PROTOKÓŁ NR GKG.GZ.4091.2962.2017 - odpis

z narady koordynacyjnej dotyczącej uzgodnienia usytuowania sieci uzbrojenia terenu przeprowadzonej na podstawie art. 2 pkt 11, art. 7d pkt 2, art. 28b, art. 40b.1.pkt 6 ustawy z dnia 17 maja 1989 r. - Prawo geodezyjne i kartograficzne (Dz. U. z 2016 r. poz. 1629 z późn. zm.).

Przedmiot uzgodnienia : **Sieć i przyłącza kanalizacji sanitarnej, sieć i przykanaliki kanalizacji deszczowej, sieć i 3 przyłącza wodociągowe, sieci energetyczne nn i SN kablowe i napowietrzne i oświetlenie, 2 przyłącza gazowe, kable energetyczne NN instalacja zalicznikowa (instalacja odbiorcy)**

obręb Gołęczewo, ul. Boczna, Lipowa, Oświatowa, Gryczana, Polna, Wiśniowa, Czereśniowa, Kwiatowa, Modrakowa, Pszenna, Zbożowa, Rolna, gminna 1 i 2, działki wg załącznika nr 1, gmina Suchy Las powiat poznański, woj. wielkopolskie

Nr
2962. 2017
rp. 8

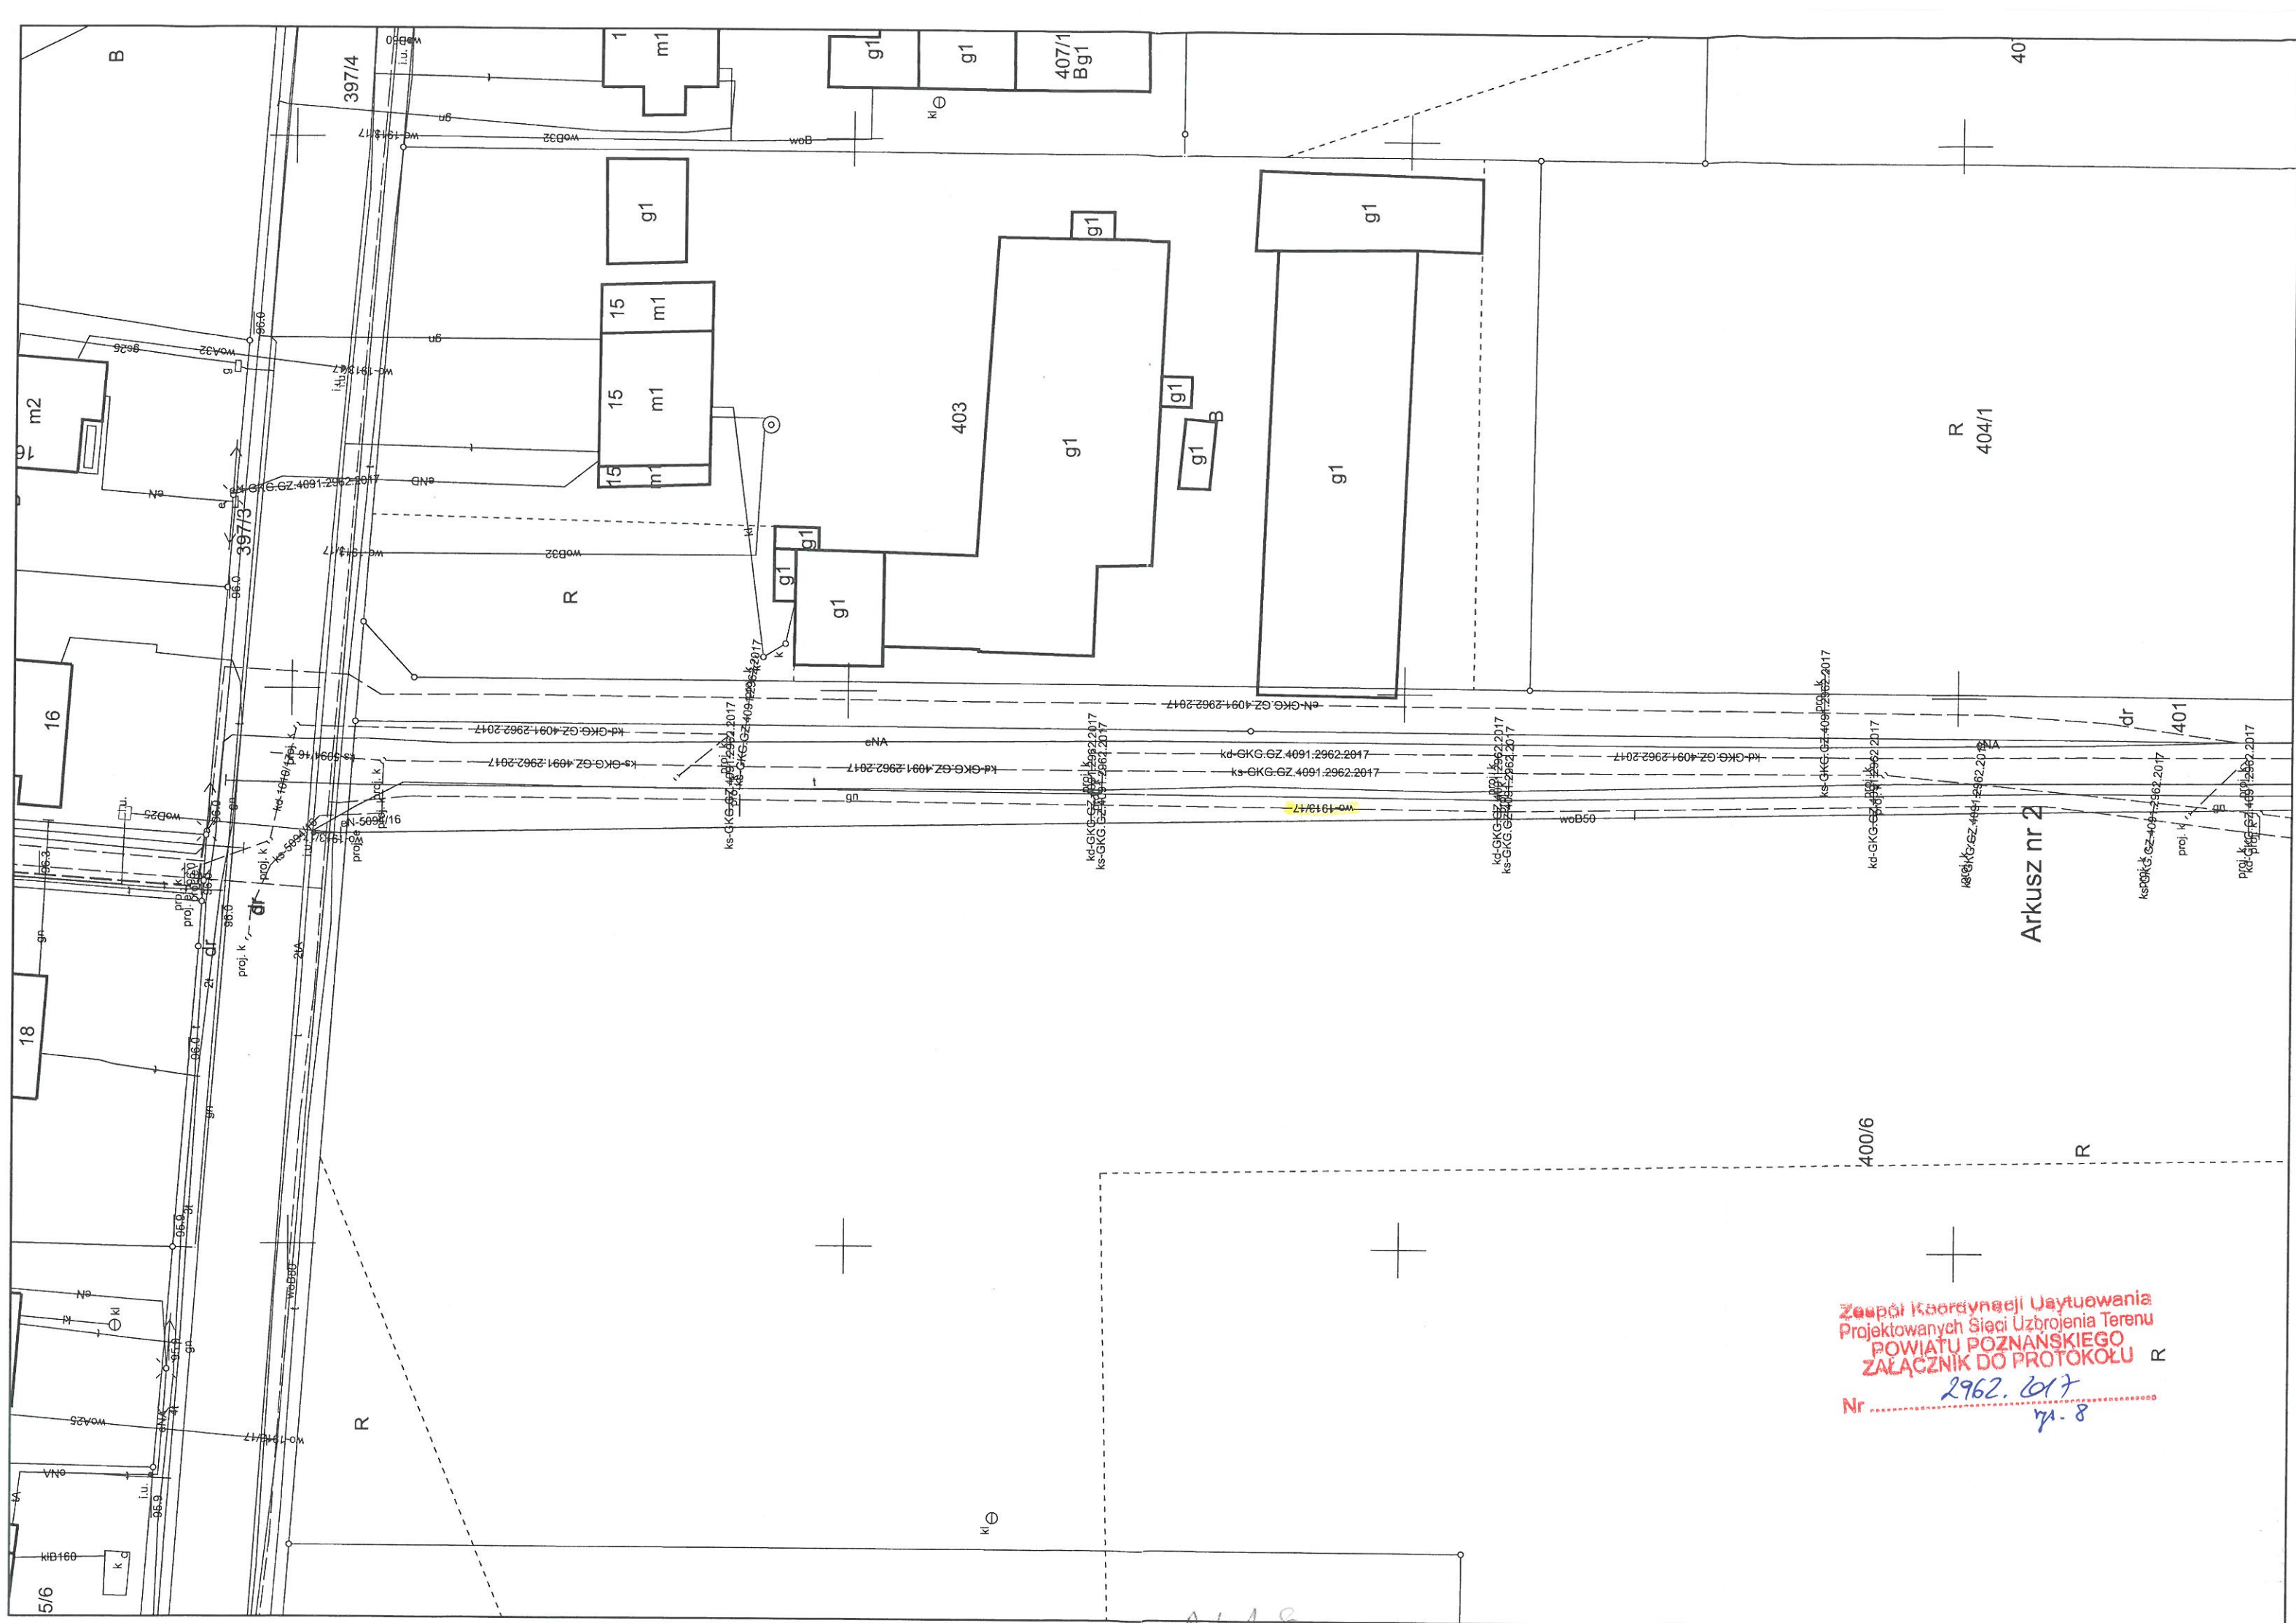
Rys. 8 – dołączono 2 mapy A3 z projektowaną siecią wodociągową n.k. 1913/2017.

Nr 2962.2017
xp. 9

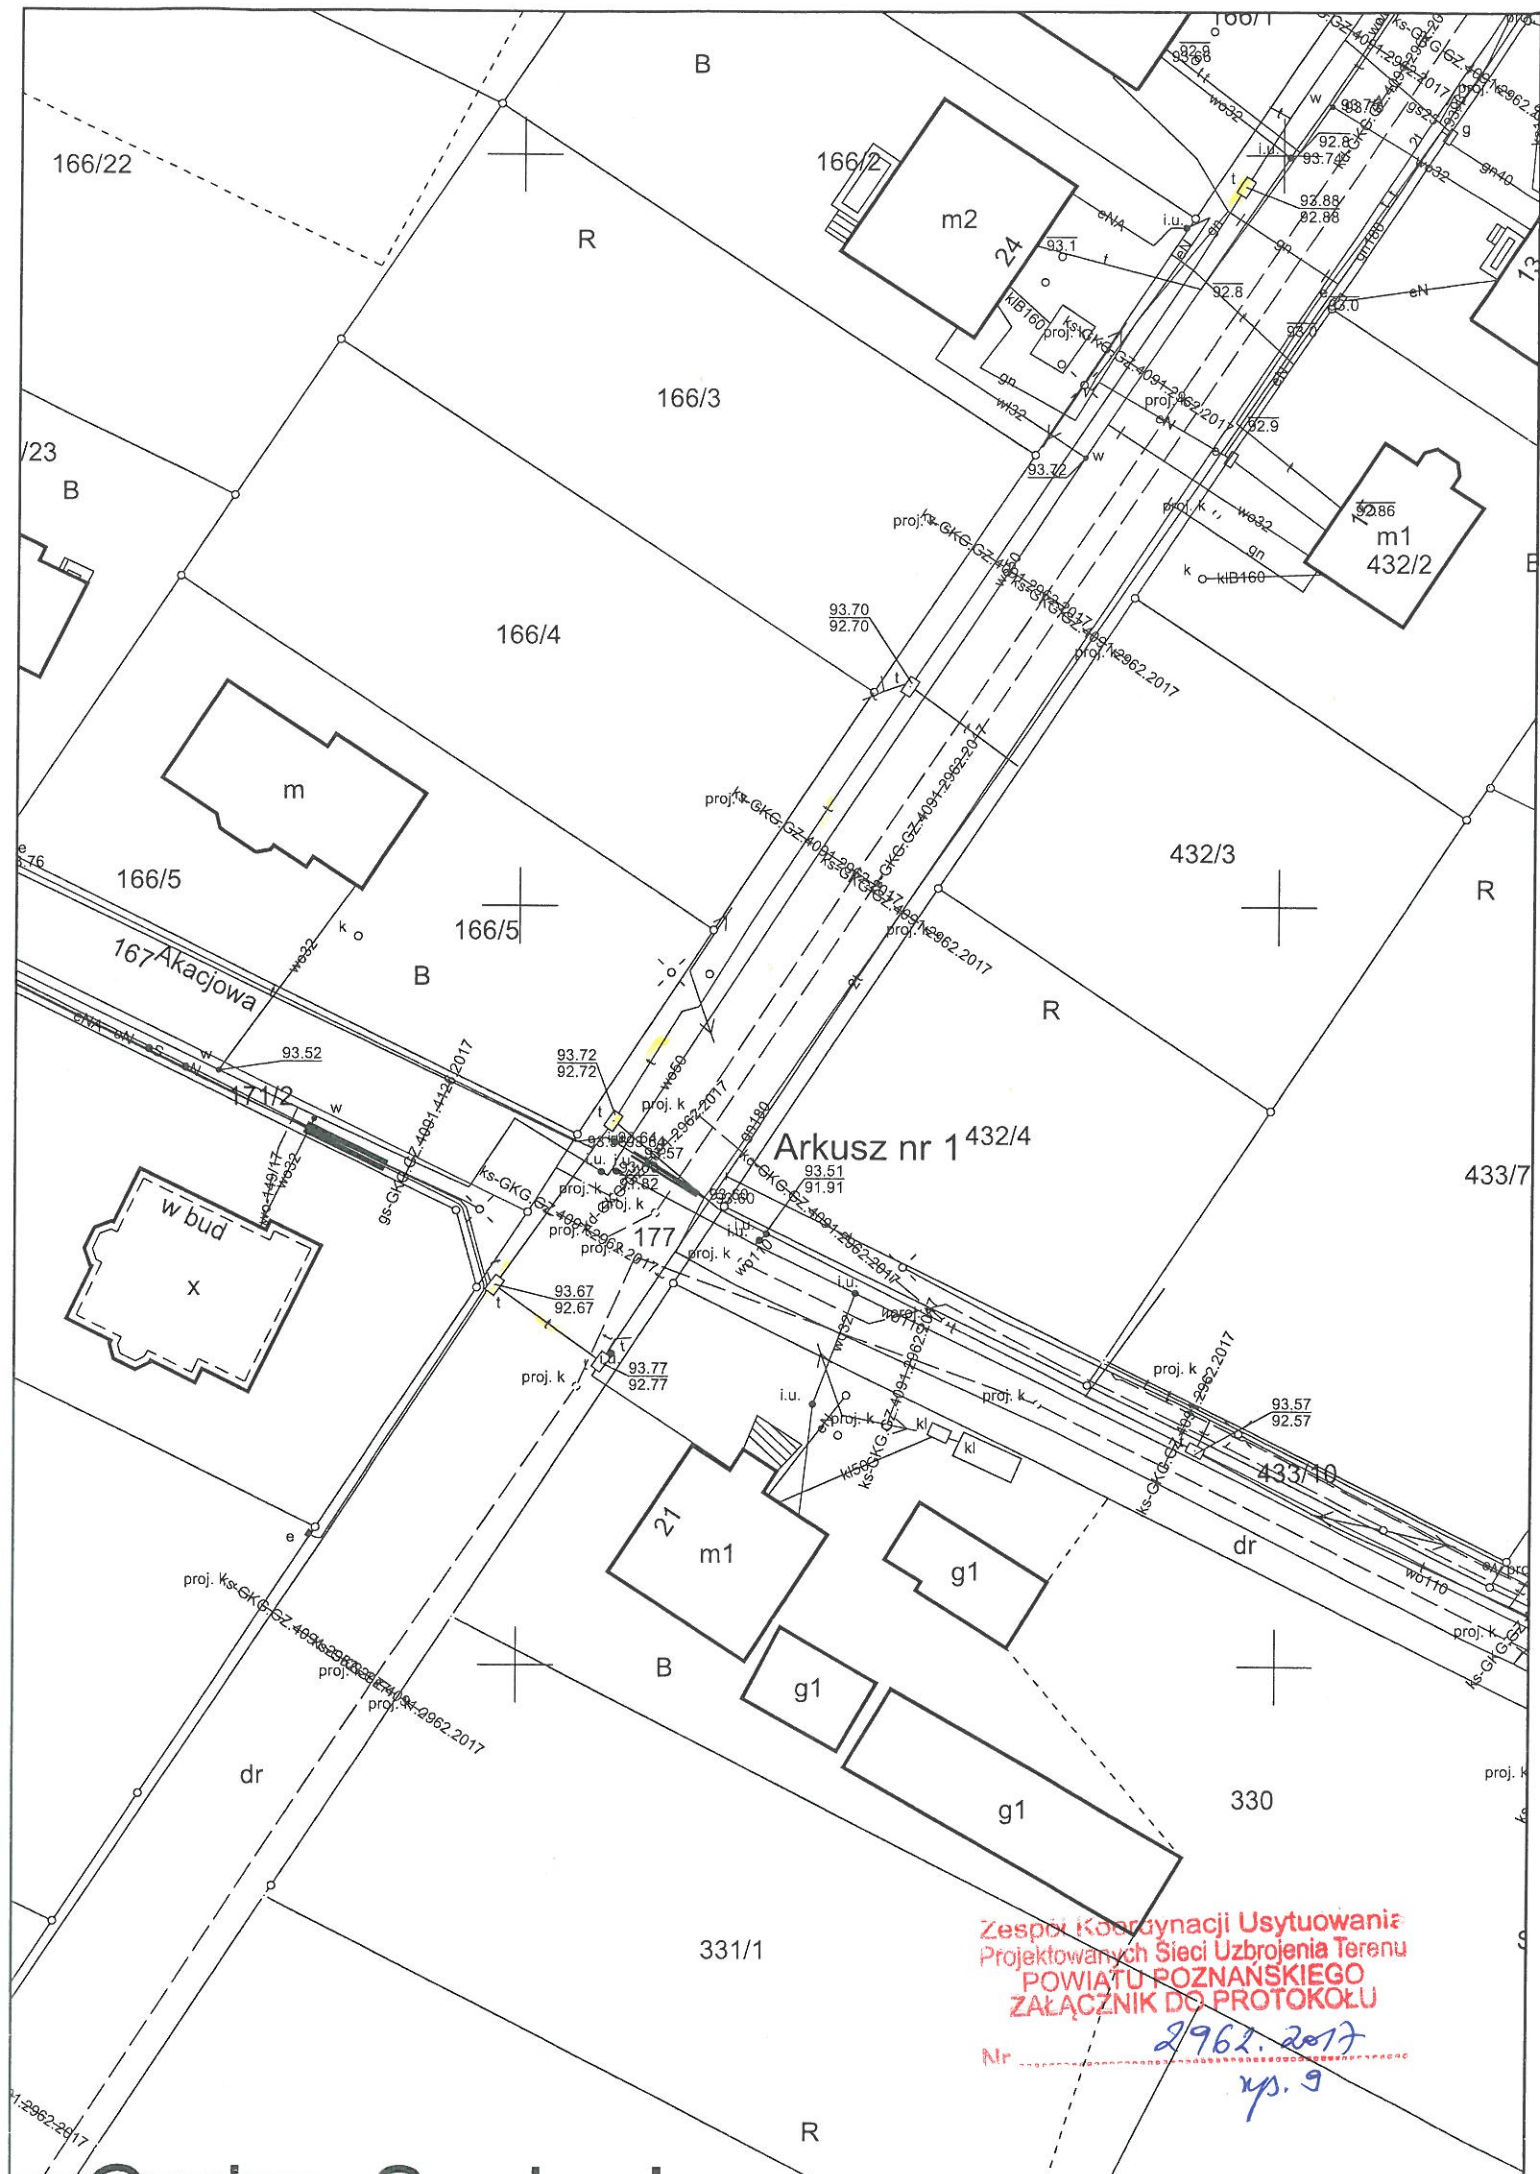
Rys. 9 – dołączono mapę A4 z istniejącą siecią telekomunikacyjną.

rys. 10

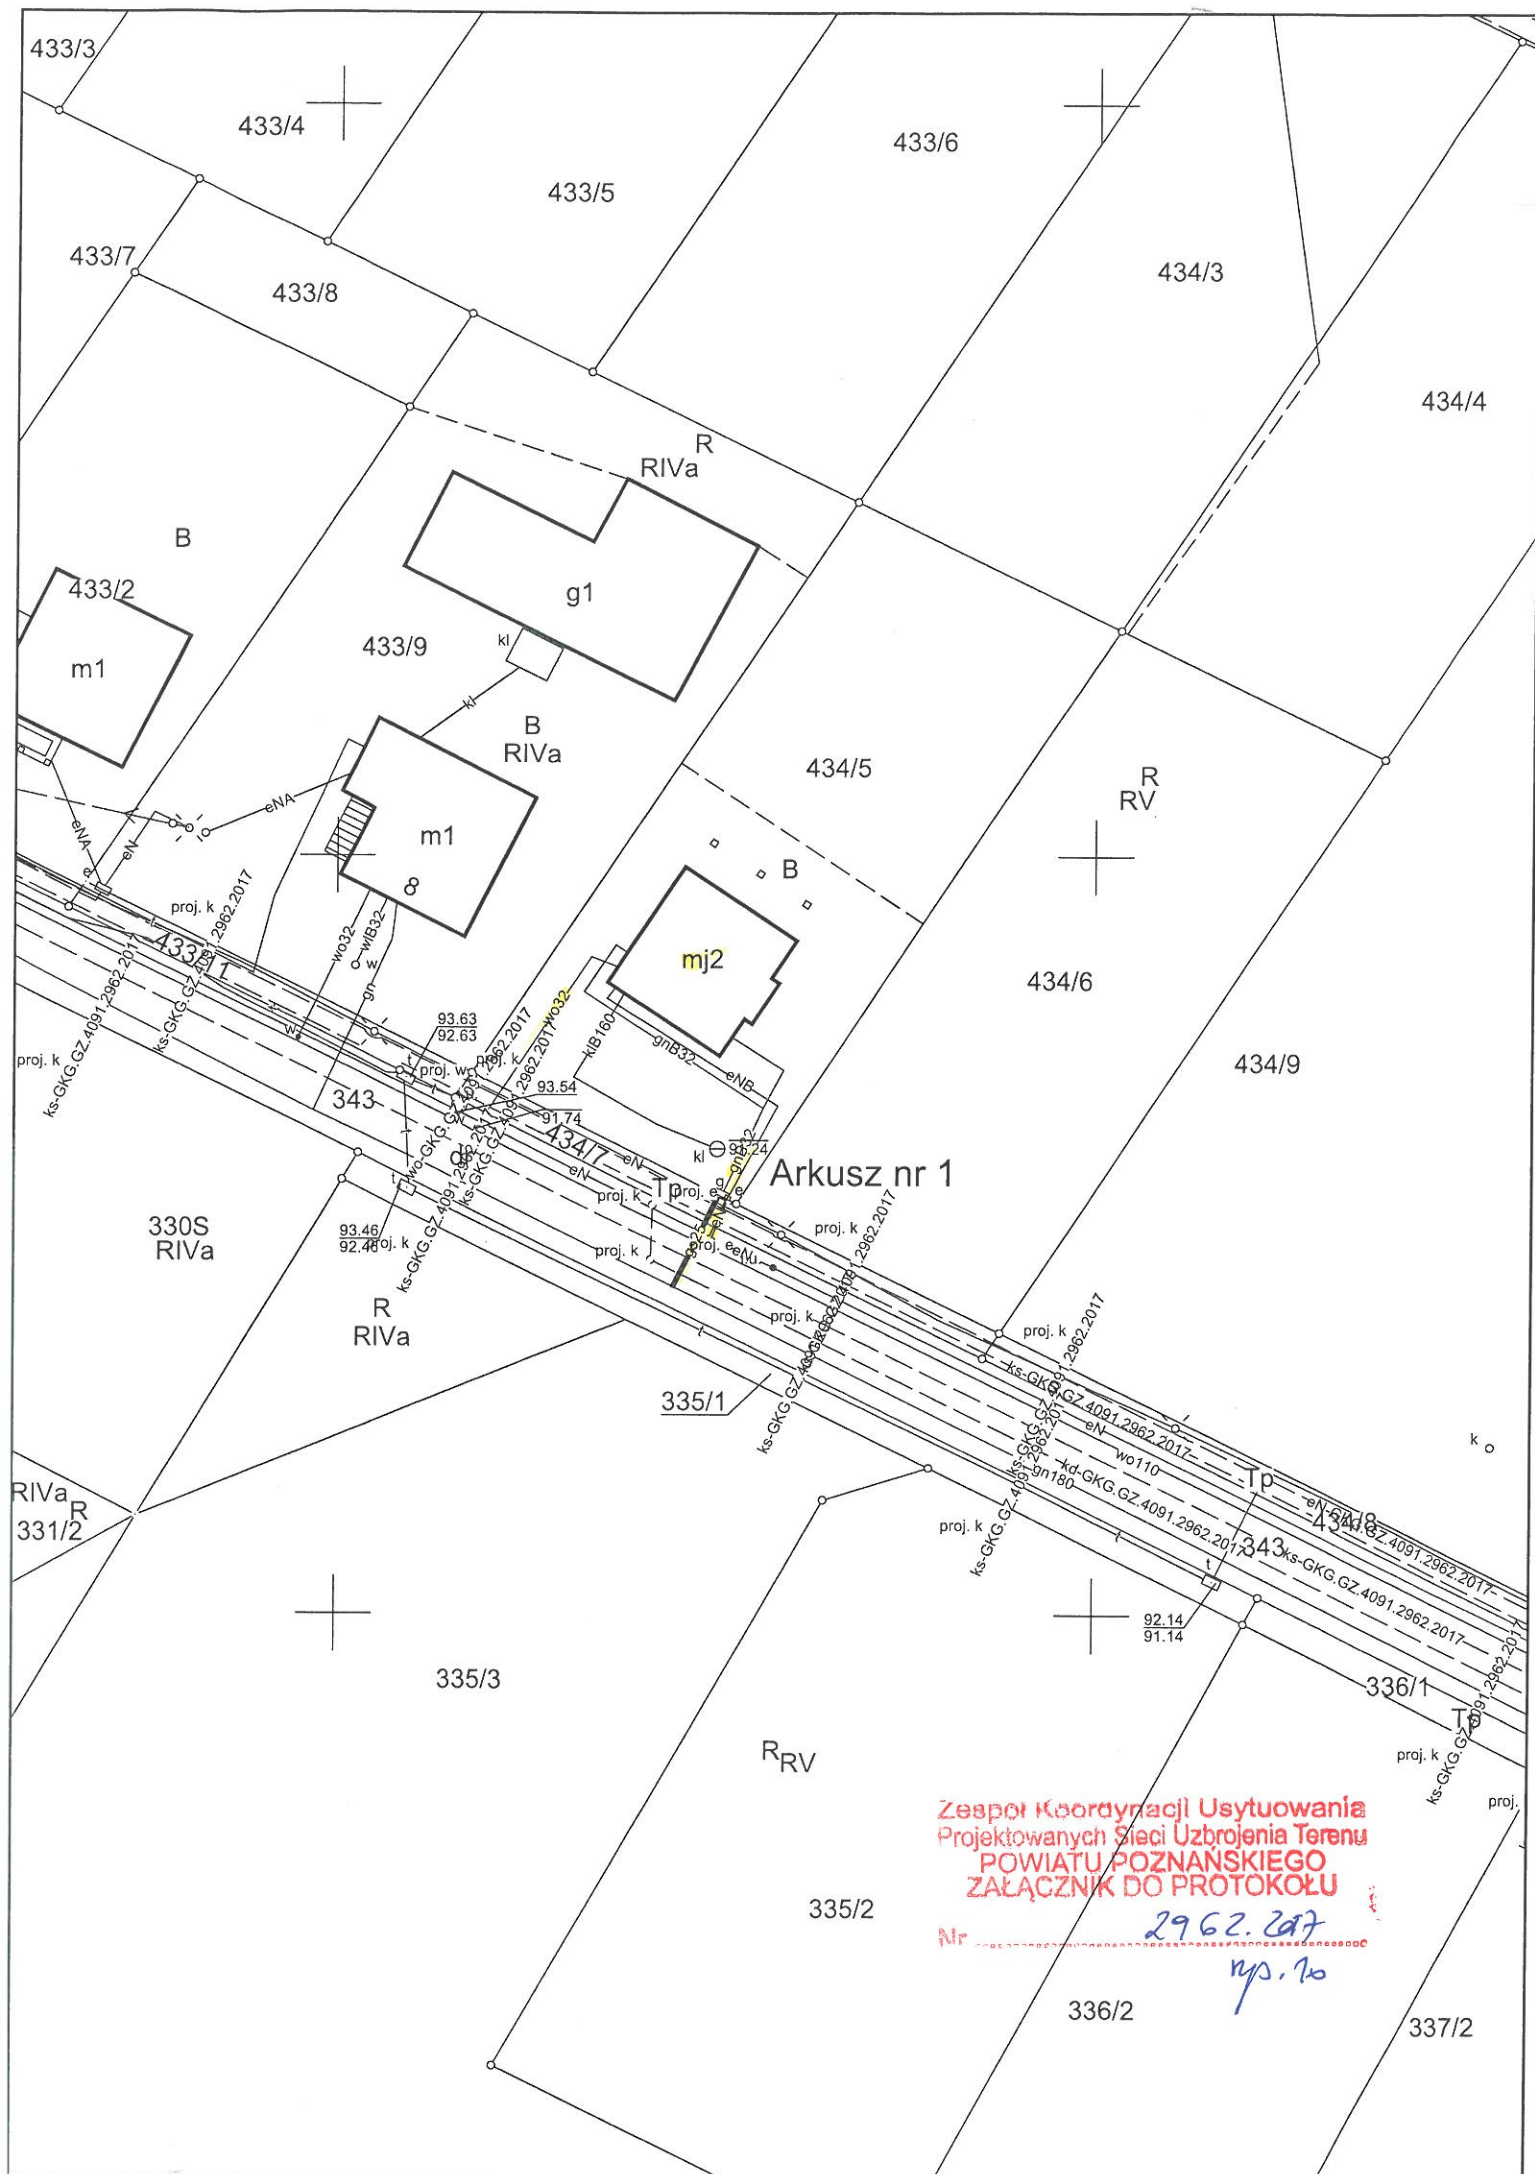
Rys. 10 – dołączono 2 mapy A4 z istniejącymi przyłączami eN, gazu i wody do działki 434/5 (po podziale działki 434/2).
